OGGETTO: Valutazione di Impatto Ambientale “Centrale di San Filippo del Mela - Progetto definitivo per l'installazione di un nuovo ciclo combinato a gas” (Codice procedura 5066) e relativo riesame dell’A.I.A. (Codice procedura 96/10567) – Osservazioni sulle integrazioni

**OSSERVAZIONI SUL PIANO DI DISMISSIONE CTE
ESISTENTE A OCD**

OSSERVAZIONI SUL PUNTO 2.6 delle Risposte alle richieste di integrazioni del MITE

[Fonte: American Chemical Society]

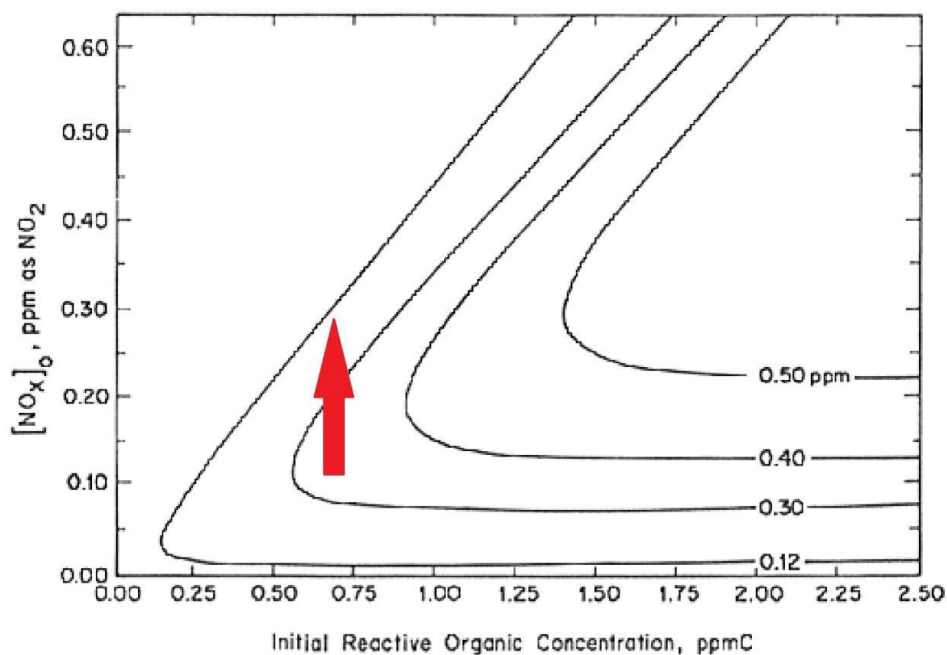
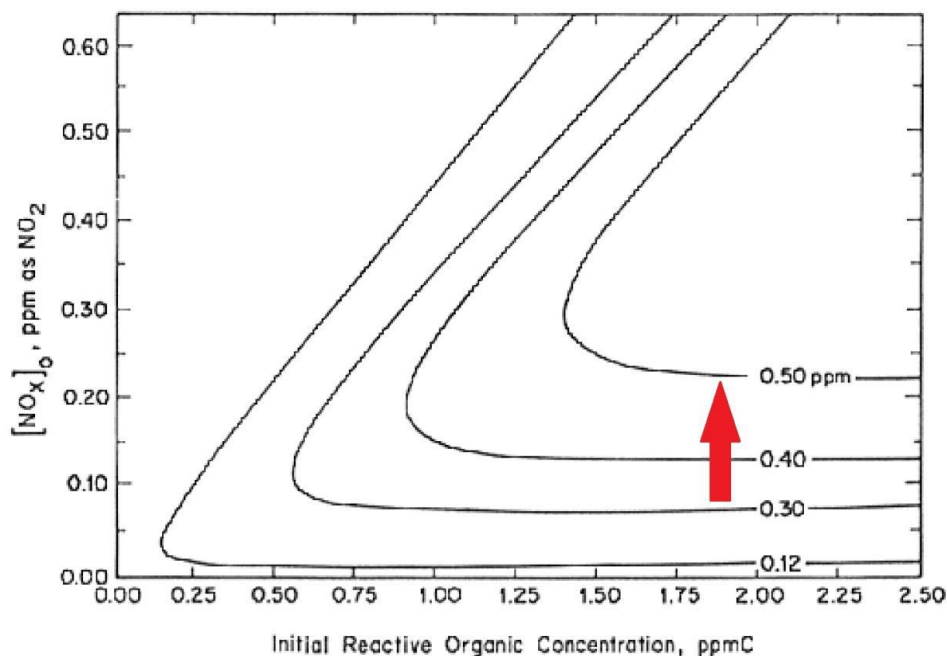
Nelle nostre precedenti osservazioni abbiamo riportato graficamente un esempio di isoplete, cioè di linee di uguale concentrazione di ozono, in funzione di diverse concentrazioni di ossidi di azoto (riportate nell'asse delle ordinate) e di diverse concentrazioni di composti organici volatili (riportate nell'asse delle ascisse), ottenute da numerose simulazioni modellistiche dei livelli massimi di ozono raggiunti per irraggiamento di una miscela di ossidi di azoto e composti organici volatili:

Come si può notare, un incremento degli NO_x produce effetti diversi sui livelli di ozono, a seconda della presenza di bassi o elevati livelli di COV. Infatti, in presenza di bassi livelli di COV (parte sinistra del grafico), un incremento degli NO_x determina una moderata riduzione delle concentrazioni di ozono:

Viceversa, in presenza di elevati livelli di COV (parte destra del grafico), un incremento degli NO_x determina un forte incremento delle concentrazioni di ozono:

La valle del Mela è caratterizzata da elevati livelli di composti organici volatili, ed in particolare di NMHC (idrocarburi non metanici), che, come evidenziato a seguito di diverse campagne di monitoraggio con laboratorio mobile condotte da Arpa Sicilia, sono in gran parte riconducibili ad emissioni diffuse della vicina raffineria. Negli ultimi anni è stato attivato il monitoraggio degli NMHC nelle stazioni di monitoraggio ARPA presenti nella valle del Mela. Per due anni di seguito nella stazione ARPA di C.da Gabbia (nel comune di Pace del Mela) sono state registrate le più elevate concentrazioni medie annue di NMHC di tutta la Sicilia (218 $\mu\text{g}/\text{mc}$ nel 2017 e 236 $\mu\text{g}/\text{mc}$ nel 2018).

In tale contesto, un incremento delle emissioni di ossidi di azoto determinerebbe quasi certamente un incremento degli attuali livelli di ozono troposferico.
